## 改善箇所説明図

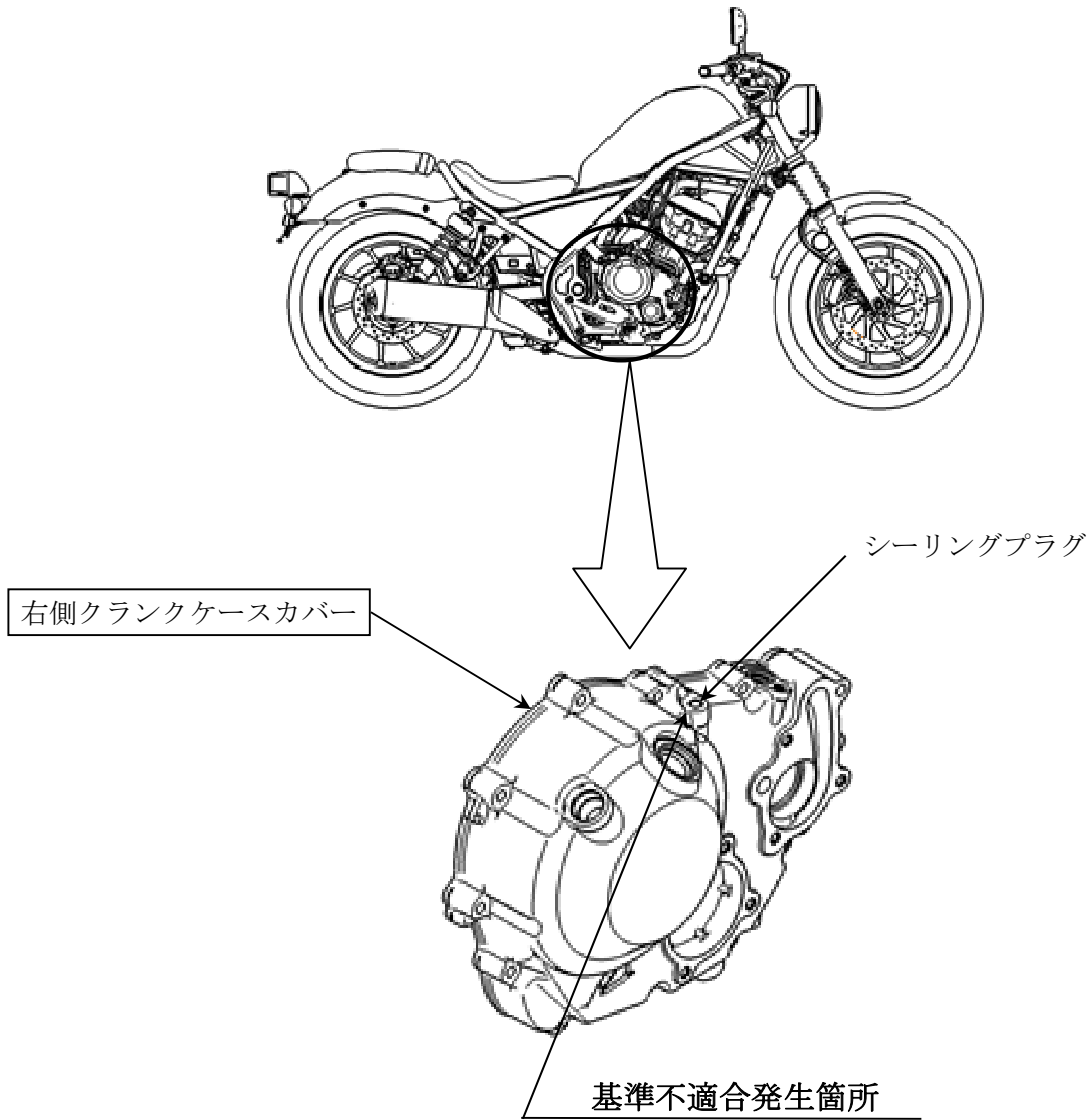
原動機において、右側クランクケースカバーの製造工程が不適切なため、シーリングプラグの圧入部に塗装が付着しているものがある。そのため、エンジン等の熱により当該シーリングプラグの保持力が低下し、そのまま使用を続けると、シーリングプラグが抜け、エンジンオイルが噴き出し、最悪の場合、運転者に付着すると火傷、飛散したエンジンオイルが排気管等の高温部に付着すると火災、後輪タイヤに付着すると転倒のおそれがある。

全車両、右側クランクケースカバーを良品と交換する。

注：  は交換部品を示す。

識別：車台番号打刻部付近に黒色の識別ラベルを貼付する。
